改善箇所説明図

改善の内容

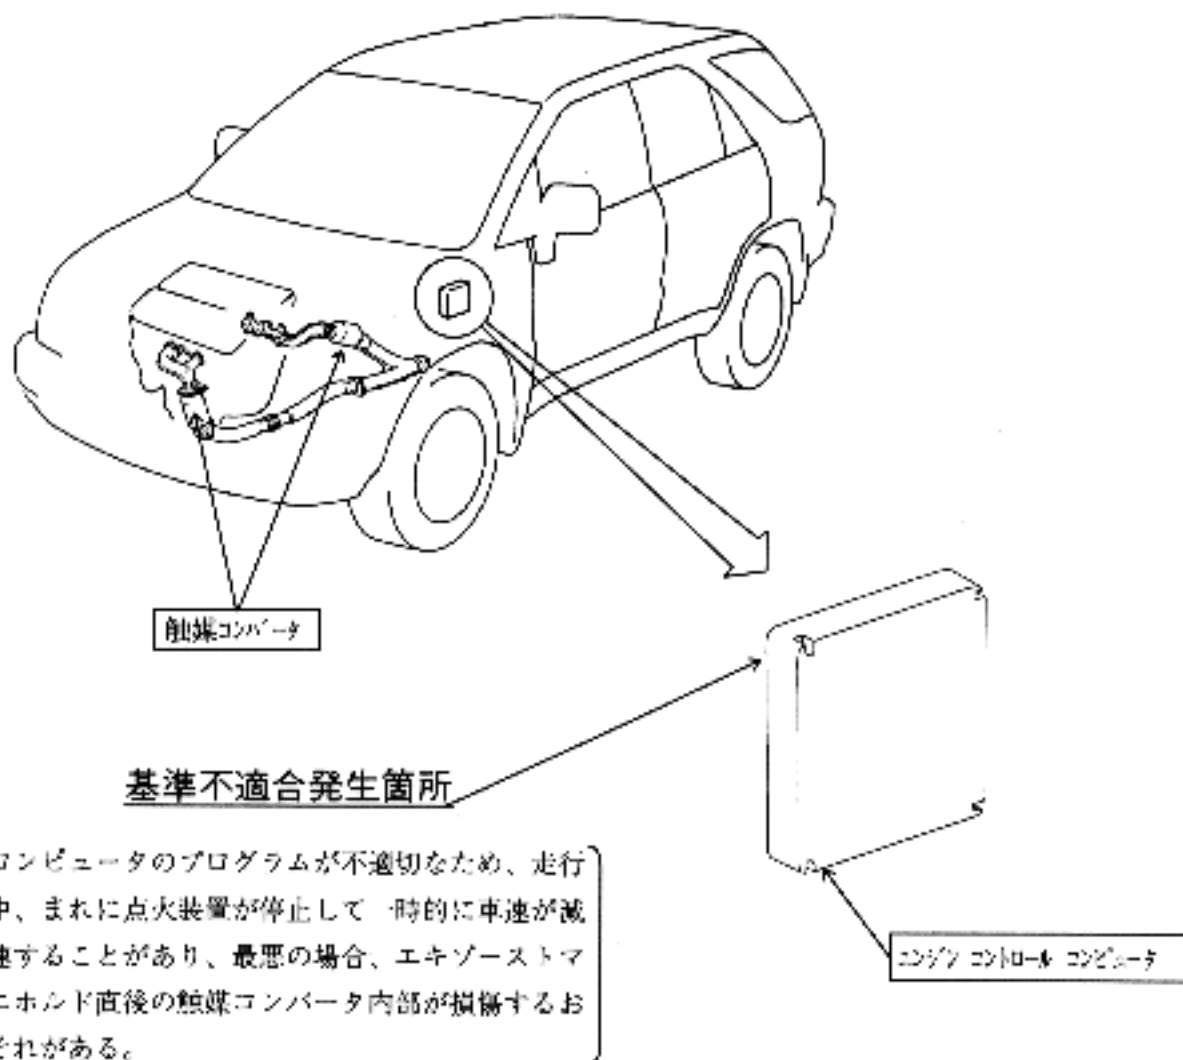
注： は交換部品を示す。

全車両、当該コンピュータを対策品(部品番号 MCU10用 89661-48031、MCU15用 89661-48041)と交換するとともに、触媒コンバータを点検し、損傷している場合は良品に交換する。

識別：エンジンルームの左側にあるネームプレート前方に黄色ペイントを塗布する。
